DODATEČNÉ INFORMACE č. 1

„Snížení energetické náročnosti budovy MŠ Chelčického v Kolíně“

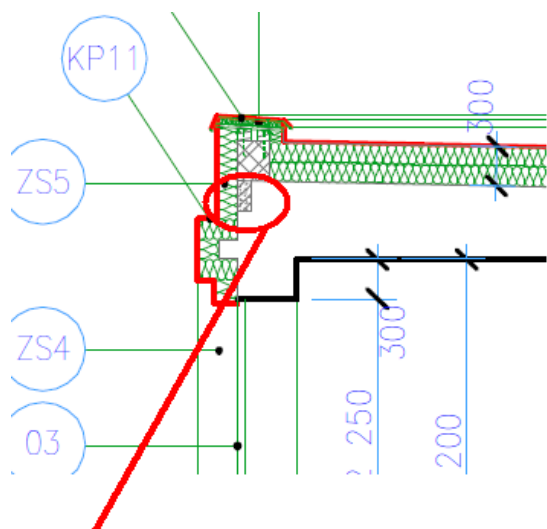
- c) V TZ i výkresové části je uvedeno způsob zdění pomocí tenkovrstvé zdící malty. V soupisu prací je ale u příček tl. 100 mm uvedeno ukotvení pomocí montážní polyuretanové pěny. Který způsob má být zvolen?
- d) Z výkresové dokumentace není patrné, kde se zdivo tl. 100mm nachází, prosím tedy o upřesnění.

AD D) ZDIVO TL. 100 MM JE NAVRŽENO JAKO DOZDÍVKA OBVODOVÉ STĚNY POD ATIKOU JIŽNÍHO PRŮČELÍ OBJEKTU (VIZ. PŘÍLOŽENÝ OBRÁZEK).

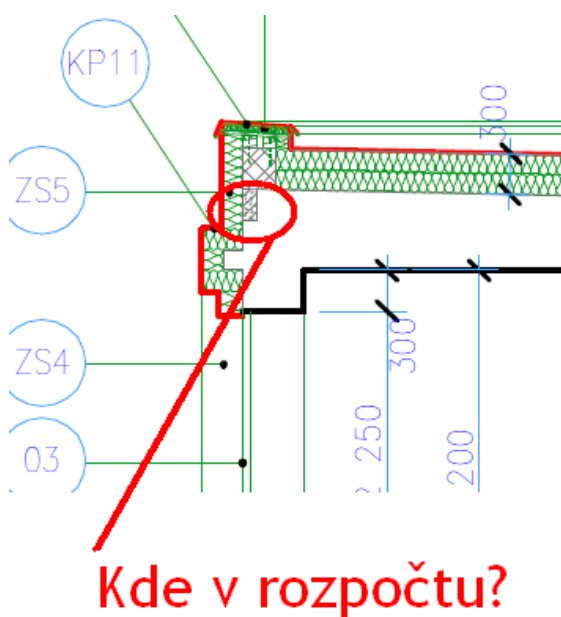
Výkres č.06 ŘEZ B-B – legenda materiálů ZDIVO TL.100mm - TVÁRNICE Z AUTOKLÁVOVANÉHO PÓROBETONU v řezu po atiku zrušení stávajícího uskočení atiky viz. výřez. Není součástí položkového rozpočtu. Jak postupovat?

ZDIVO TL. 100 MM JE V SOUPISU PRACÍ UVEDENO V POLOŽKÁCH Č. 11, 12.
